Zamjena amortizera vibracija 535 0117 10 remenicom za prazni hod alternatora 535 0105 10

LuK-AS br. stare: 535 0117 10

LuK-AS br. novo: 535 0105 10

INA 0026

Slika 3: Zamjena proizvoda

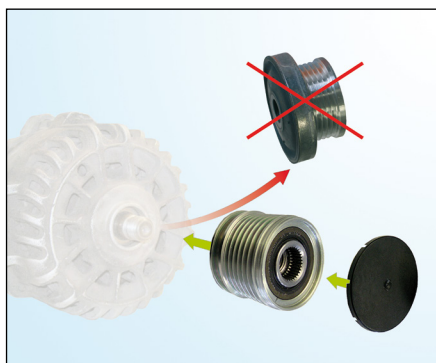
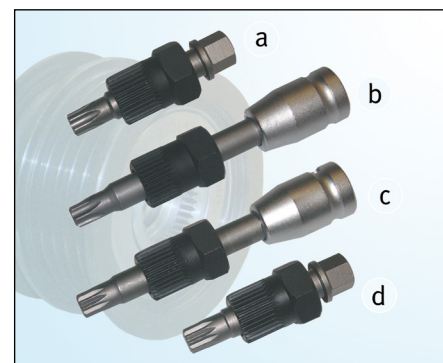
Amortizer vibracija u LuK-AS-br. 535 0117 10 (slika 1) se više ne isporučuje i zamijenjen je proizvodom s br. za narudžbu 535 0105 10 (slika 2).

1. Demontirajte pljosnati remen s utorima.
2. Provjerite eventualna oštećenja na svim komponentama i dijelovima remenskog pogona – oštećene komponente odmah zamijenite novim dijelovima.
3. Demontirajte i skinite originalnu remenicu sa alternatora (vidi sliku 3).
4. Montirajte remenicu alternatora 535 0105 10 pomoću specijalnog alata (vidi sliku 4).
5. Montirajte zaptivnu kapu na remenicu alternatora – pazite na ispravno namještanje!
6. Montirajte pljosnati remen s utorima
